## 新規申請技術の評価

**高度医療 評価表 (番号 033)**

高度医療の名称	末梢血液細胞の遺伝子発現プロファイル解析による消化器系癌罹患の判別診断
申請医療機関の名称	金沢大学附属病院
医療技術の概要	末梢血液中の遺伝子の発現プロファイルをカスタムメイドマイクロアレイによって解析し、消化器系の癌を有する患者を診断する。

高度医療審査の照会事項(山中構成員)に対する回答

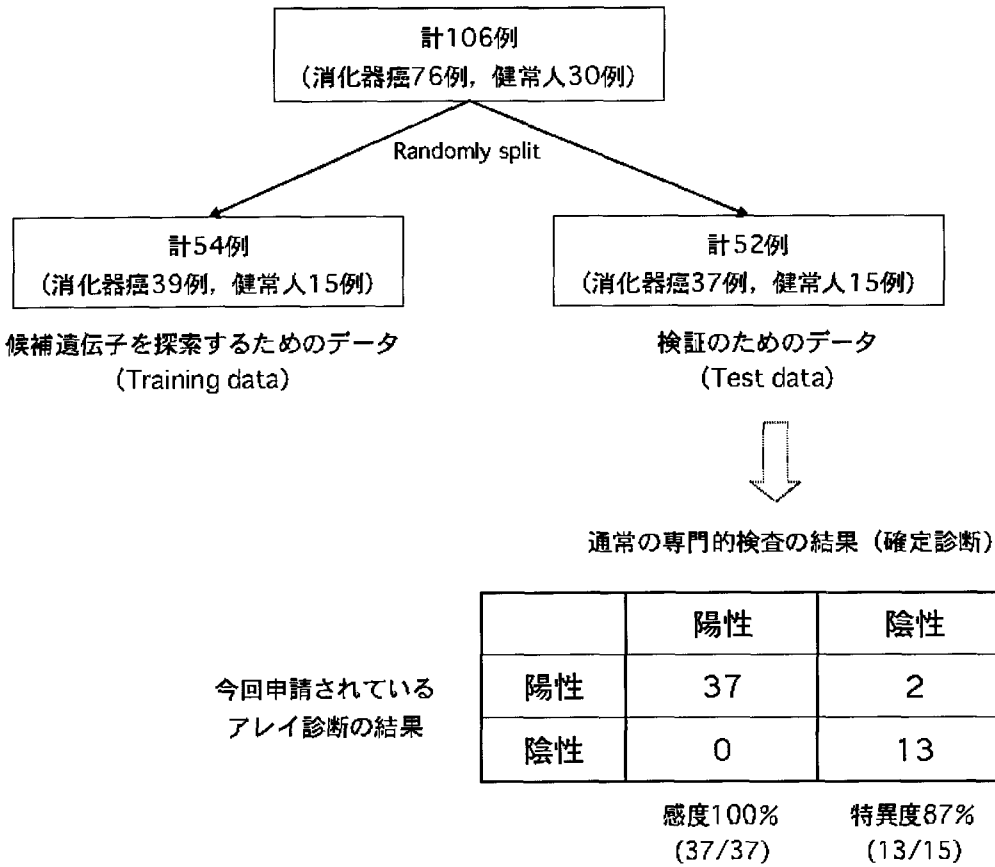
5. 現時点における本医療技術の評価は、Honda M et. al. Differential Gene Expression Profiling in Blood from Patients with Digestive System Cancers, *Biochem Biophys Res Commun* 400, 7-15, 2010 (以下、BBRC 論文) にすべて依拠しています。

5, BBRC 論文における結果の記載から、研究対象を復元すると以下のように思われますが、正しいでしょうか。

お示しいただきました図の通りでございます。

全部で106例の検体を乱数によって54例の候補遺伝子を探索するための群と52例の検証のための群とに分けました。候補遺伝子探索群(図中 Training data)の消化器系癌症例39例と健常

人 15 例との比較解析で有意差のある遺伝子群を選出し、ROC カーブを利用した統計解析によって、予測アルゴリズムを作製しました。検証群（図中 Test data）をこれら選出した遺伝子群を用いた予測アルゴリズムによって判定した結果、消化器系癌症例 37 例中 37 例が陽性判定のため感度は 100%、健常人 15 例中 13 例が陰性判定のため特異度は 87%となりました。
